Mission régionale d'autorité environnementale

**Avis sur un projet d'installation d'une centrale
photovoltaïque (projet de Sidonie) au sol sur des surfaces
agricoles à Amanty et Vouthon-Bas (55)
porté par la société SOLEFRA 18**

N° réception portail: 000358/A P
n°MRAe 2025APGE7

Figure 3: un agencement des installations qui permettrait de rendre l'installation compatible avec l'élevage ovin

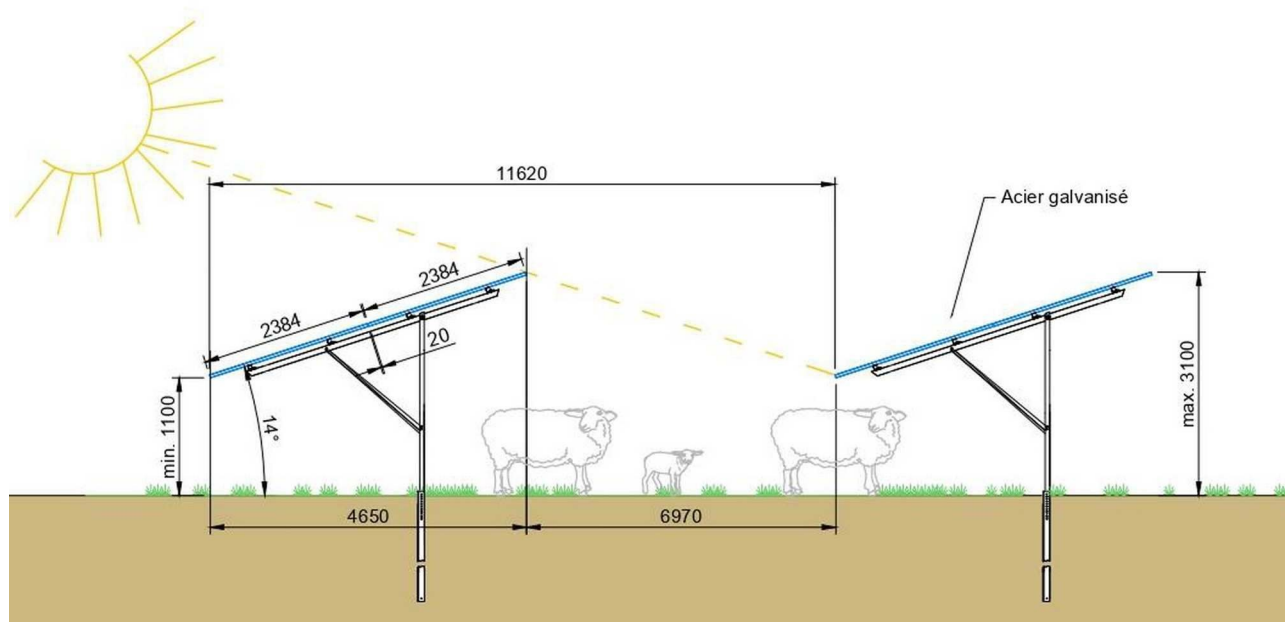
Concernant la technologie des couches minces pour les panneaux photovoltaïques, l'Ae attire l'attention du pétitionnaire sur la toxicité du cadmium¹³ qui rend difficile le recyclage de cette matière.

L'Ae rappelle enfin que les solutions de substitution raisonnables telles que prescrites par le code de l'environnement en application de l'article R.122-5 II 7° s'entendent aussi en termes d'aménagement des installations au sein du site et de choix technologiques.

L'Ae relève à cet égard que les structures porteuses des panneaux photovoltaïques seront ancrées au sol par des pieux battus. L'Ae s'est interrogée sur l'éventuelle percolation des eaux d'extinction d'un incendie dans le sol puis vers la nappe d'eau souterraine le long des nombreux (25 368) pieux de fondation projetés. Ce point est traité au paragraphe 2.3. ci-après.

L'Ae recommande au pétitionnaire de comparer les alternatives possibles pour les choix de la technologie des panneaux photovoltaïques et de leur mode d'installation en prenant en compte notamment le moindre impact environnemental (risque de pollution et optimisation du rendement), les possibilités de recyclage et l'aménagement sur site.
